Informe de Supervisión No:	01
Contrato No:	202400022

Contratista:	Dalmiro Rafael García Estrada		
Identificación:	72.220.172		
Tipo de Contrato:	PRESTACIÓN DE SERVICIOS		
Nombre del Supervisor:	RACHID FARID NADER ORFALE		
Objeto del Contrato:	PRESTACIÓN DE SERVICIOS PROFESIONALES EN LA FORMULACIÓN DE LOS DOCUMENTOS TÉCNICOS DE LOS DIFERENTES PROYECTOS Y PROCESOSCONTRACTUALES REQUERIDOS POR LA SECRETARÍA GENERAL DEL DEPARTAMENTO DEL ATLÁNTICO EN DESARROLLO DE LA GESTIÓN CONTRACTUAL.		
Plazo de Ejecución:	*11 meses contados a partir del cumplimiento de los requisitos de perfeccionamiento y ejecución*		
Numero de Certificación de Disponibilidad Presupuestal (C.D.P)	**202400066**	**Fecha de C.D.P.**	2024 / 01 / 18
Número de Registro Presupuestal (R.P.)	**202400154**	**Fecha del R.P.**	2024 / 01 / 31

PLAZA PARQUE AGUADA DE PABLO

DISEÑO DE LA PLAZA DE LA AREPA DE HUEVO (LURUACO)

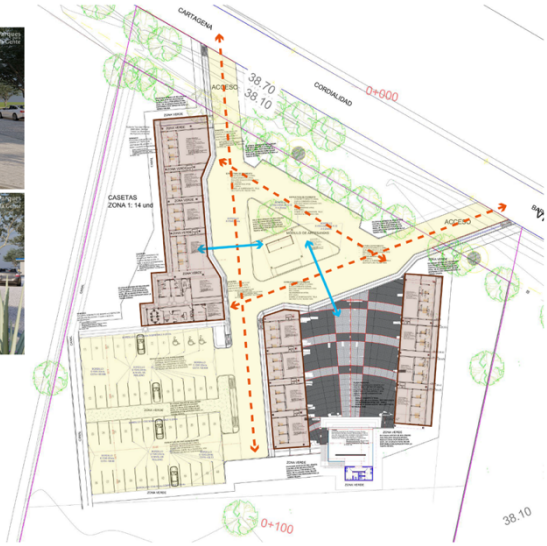
DISTANCIA HASTA EL LOTE DEL PROYECTO 584 ML

SE REQUIERE HACER UNA INTERVENCIÓN URBANA QUE ENLACE EL AREA DE INFLUENCIA ACTUAL CON EL PROYECTO.

PROYECTO

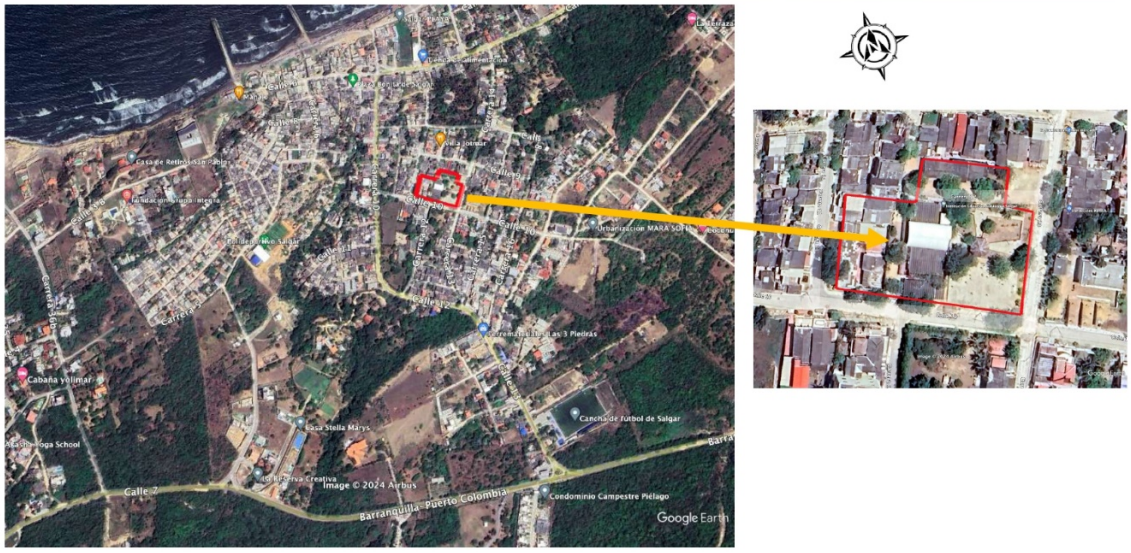
- SE IDENTIFICO QUE NO EXISTE UN ESTUDIO BIOCLIMATICO EN EL DISEÑO DE LOS LOCALES.

CIRCULACIONES VEHICULARES

CIRCULACIONES PEATONALES NO ESTAN CLARAS

ÁREA DESTINADA EL VEHICULO

- SE LE DA MÁS PROTAGONISMO AL VEHICULO.
- LAS VÍAS FRACCIONAN EL PROYECTO EN TRES (3) GRANDES ZONAS, NO EXISTE UN ELEMENTO UNIFICADOR.
- SE GENERA UN CONFLICTO ENTRE LAS CIRCULACIONES PEATONALES Y VEHICULARES.

Análisis de lote actual

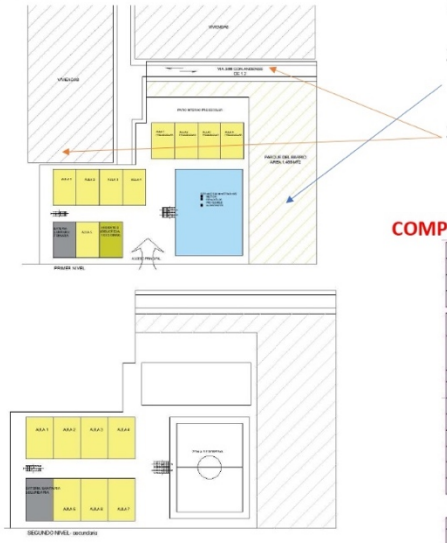
1. LA UBICACIÓN, PUES ESTA DONDE LA POBLACION INFANTIL LO NECESITA, CERCA DE SUS HOGARES, Y CON VIAS CONSOLIDADAS QUE FACILITAN SU LLEGADA.
2. TIENE REDES DE SERVICIOS YA ESTABLECIDAS, LAS VIAS ESTAN PAVIMENTADAS Y EN BUEN ESTADO.

1. EL ESTAR CONFORMADO POR FRACCIONES DE LOTES EN DISTINTAS CUADRAS, TRES (3),Y DIVIDIDAS POR CALLES, QUE NO SON LA CONTINUIDAD DE LA RED URBANA.

2. TIENE UN PARQUE DE BARRIO CON UNA ZONA DURA PARA CANCHA DE MICRO FUTBOL. QUE HACE PARTE DE LA MANZANA, Y QUE ESTA CONSOLIDADO COMO ZONA COMUNAL DEL SECTOR.

1. CONSOLIDAR EL AREA NECESARIA PARA LA NUEVA INSTITUCION EDUCATIVA EN UN SOLO LOTE.
2. RECONFORMAR LA ZONA DE PARQUE CON CANCHA DEL BARRIO, INCLUSO ORIENTANDOLA CON FIN QUE NO AFECTE EL SOL.
3. RE PLANTER LAS VIAS PERIMETRALES QUE AFECTAN EL COLEGIO. CONFORMANDOLAS BIEN Y GENERANDO ZONAS VERDES Y ACCESO A TODOS LOS PREDIOS VECINOS

LOTE VISITADO PROPUESTO POR ALCADIA

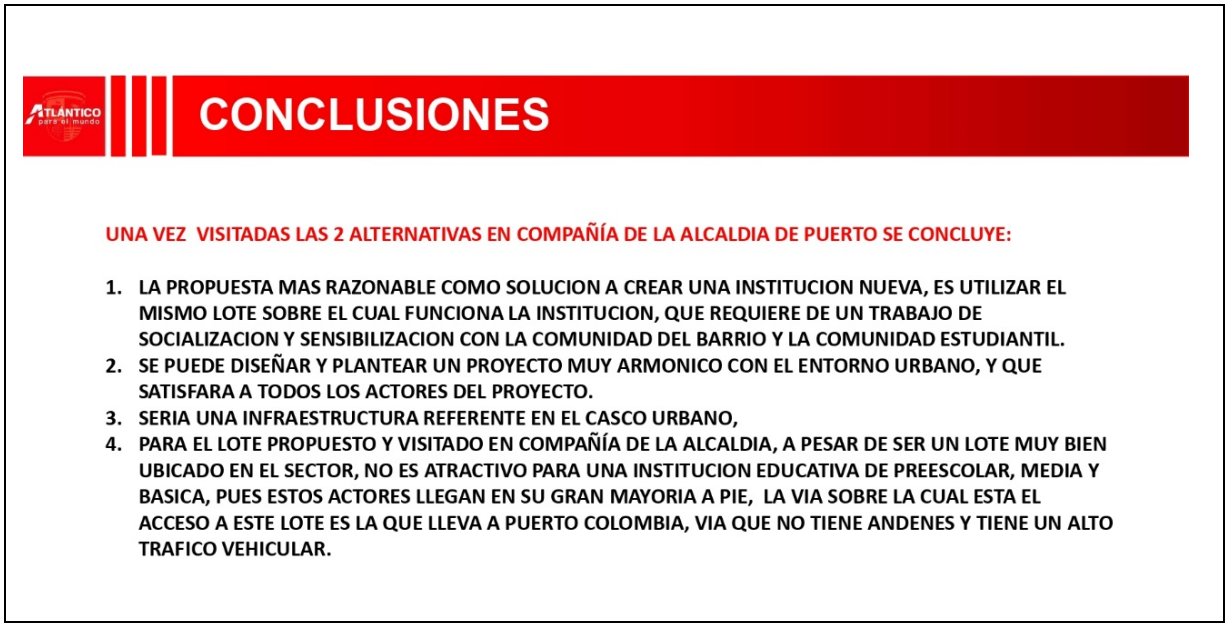
1. LA DIMENSION DE LOTE, (83209 MT2), AREA MUY UTIL COMO PARA UN MEGACOLEGIO.

1. LA DISTANCIA DEL CASO URBANO.
2. EN CASO DE SER OPCION, ESTA SOBRE UNA VIA DE ALTO TRAFICO.
3. EL COSTO DEL LOTE, DEBE SER MUY SUPERIOR A LA INVERSION PROYECTADA
4. NO SE REQUIERE TANTA AREA.
